19 września 2018 r.

**Pilne: Ważna aktualizacja dotycząca bezpieczeństwa**  
**AFX® Endovascular AAA System**

#### Rycina 4: Dopilnowanie, aby przewodnik nie został zaczepiony za przeszło stentu

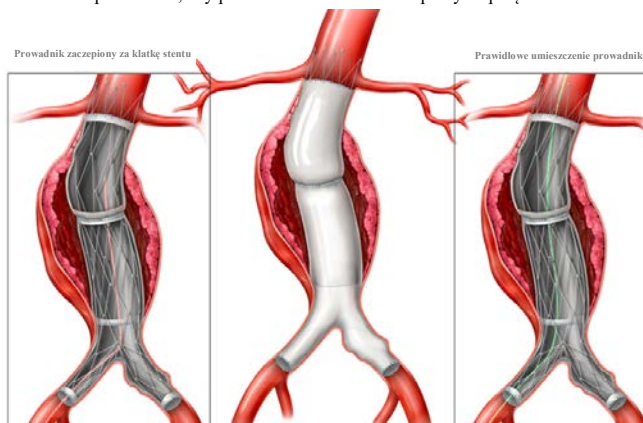
1. Należy postępować zgodnie z protokołami placówki, dotyczącymi znieczulania, antykoagulacji i monitorowania parametrów życiowych.
2. Ułożyć pacjenta na stole do badań obrazowych, aby umożliwić wizualizację fluoroskopową od łuku aorty do rozwidleń udowych.
3. Uzyskać dostęp do światła naczyń przez tętnice udowe.
4. W razie potrzeby należy zapewnić odpowiednią proksymalną i dystalną kontrolę naczyniową odsłoniętej chirurgicznie tętnicy udowej.
5. Postępując zgodnie z instrukcjami producenta, wprowadzić elastyczny przewodnik z końcówką w kształcie litery „J”, cewnik pigtail lub odpowiednik do naczyń pod kontrolą fluoroskopii.
  - UWAGA: Właściwy dobór urządzenia może ograniczyć prawdopodobieństwo przejścia za przeszło stentu. Patrz **Rycina 4**.

**Rycina 5: Użycie balonu do zapewnienia prawidłowego umieszczenia przewodnika**

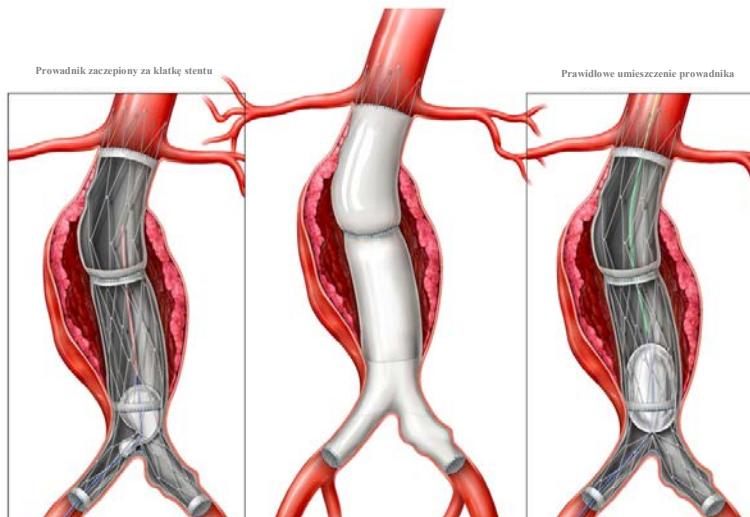
6. Gdy elastyczny przewodnik z końcówką w kształcie litery „J” lub cewnik pigtail znajdzie się nad wszczepionym urządzeniem AFX, należy powoli wprowadzić po przewodniku i pod kontrolą fluoroskopii balon okluzyjny lub balon PTA. Powoli napełnić balon, zgodnie z instrukcjami producenta, aż będzie w pełni ukształtowany lub uformowany. W celu dopilnowania, aby urządzenia nie znalazły się za przeszłem stentu, zaleca się stosowanie balonu PTA o średnicy 12 mm lub częściowo napełnionego balonu okluzyjnego.
  - Wprowadzać i wycofywać cewnik balonowy w górę i w dół na całej długości wszczepionego urządzenia AFX, aby zapewnić prawidłowy dostęp przewodnika do światła.
    - UWAGA: Zgięcie balonu podczas napełniania lub powiększania odcinka klatki stentu może stanowić oznakę możliwego umieszczenia przewodnika za przeszłem stentu. Patrz **Rycina 5**.

**PRZESTROGA:** *Napełnianie i wprowadzanie balonu należy wykonywać powoli, aby nie uszkodzić ani nie oderwać wszczepionego urządzenia AFX.*

**OSTRZEŻENIE:** *Nadmierne napełnienie balonu w celu zapewnienia dostępu do światła naczynia może spowodować fałszywe wrażenie umieszczenia przewodnika za przesłem stentu lub doprowadzić do dogłowego przesunięcia głównego elementu.*
